# Dodatek č. 1 ke Smlouvě o dílo

Shora uvedené smluvní strany spolu uzavřely dne 14.11.2019 smlouvu o dílo (dále jen „**Smlouva o dílo**“), jejímž předmětem je závazek zhotovitele provést pro objednatele řádně a včas kompletní stavbu nazvanou „**Chrást nad Sázavou ČOV – intenzifikace na 800 EO**“; předmět díla je blíže specifikován zadávacími podklady pro veřejnou zakázku, které byly zhotoviteli předány jako podklad pro stanovení ceny díla. Smluvní strany se dohodly na ceně díla dle cenové nabídky zhotovitele ze dne 27. 9. 2019, která činí **5 960 960,00 Kč bez DPH**.

# ZMĚNOVÝ LIST č. 1

**Stavba:** Chrást nad Sázavou ČOV – intenzifikace na 800 EO

**FOTODOKUMENTACE:**

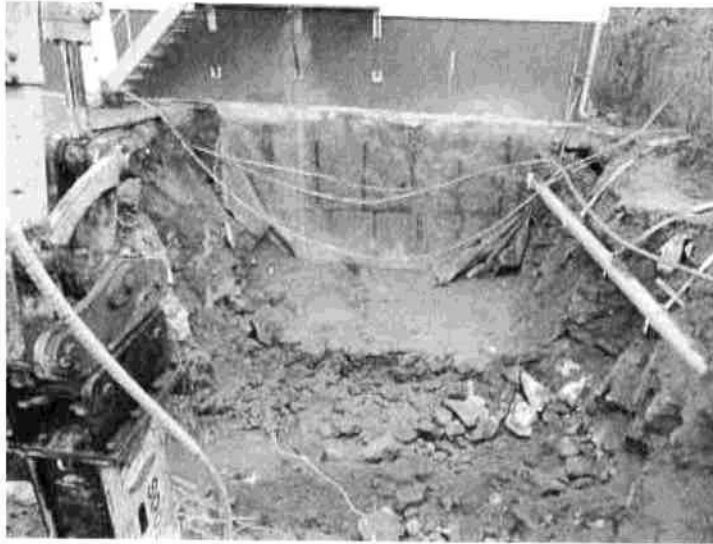
V průběhu realizace výkopu jímky bylo výkopovými pracemi zastiženo skalní podloží. Posuzována byla část výkopu mimo původní jímku a betonový základ a jeho zpětný zásyp. Vrchní část výkopu v mocnosti okolo 0,4-0,6 m zde tvoří navážky, které jsou součástí konstrukční vrstev stávající manipulační plochy před objektem ČOV. Pod touto úrovní jsou zastiženy navážky tvořící zásypový materiál a zcela zvětralé horniny charakteru písku hlinitého až písku s příměsí, s hrubozrnným zrnem, slabě zpevněné. Tyto horniny zatřídíme dle ČSN P 73 1005, přílohy B, tabulky B. 1, do I. třídy těžitelnosti. Dle cenové soustavy 800-1 - Zemní práce, podle přílohy 8, lze horniny kategorizovat jako poloskalní rozložené, do 3. třídy.

Od hloubky cca 1,5 – 2,0 m vystupuje skalní masiv (granit), s křemičitým tmelem, se střední hustotou diskontinuit 150 až 250 mm. Zatřídění dle ČSN 73 1005, přílohy B, tabulky B. 1, horniny do II. třídy těžitelnosti. Dle cenové soustavy 800-1 - Zemní práce, podle přílohy 8, lze horniny kategorizovat jako poloskalní středně zpevněné až zpevněné, do 4. třídy těžitelnosti.

1 - Dne 6.2.2020 se provedla pochůzka na stavbě při realizaci výkopových prací pro podzemní část nádrže. Na základě protokolu od geologů č. 08/20/OH ze dne 7.2.2020, ze kterého vyplývá, že se jedná převážně o skalní podloží bylo upuštěno od realizace štetovnic.

1 – Díky skalnímu podloží bylo nutné pro vykopání nádrže použít odpovídající mechanizmy a prostředky, tudíž mnohem nákladnější.
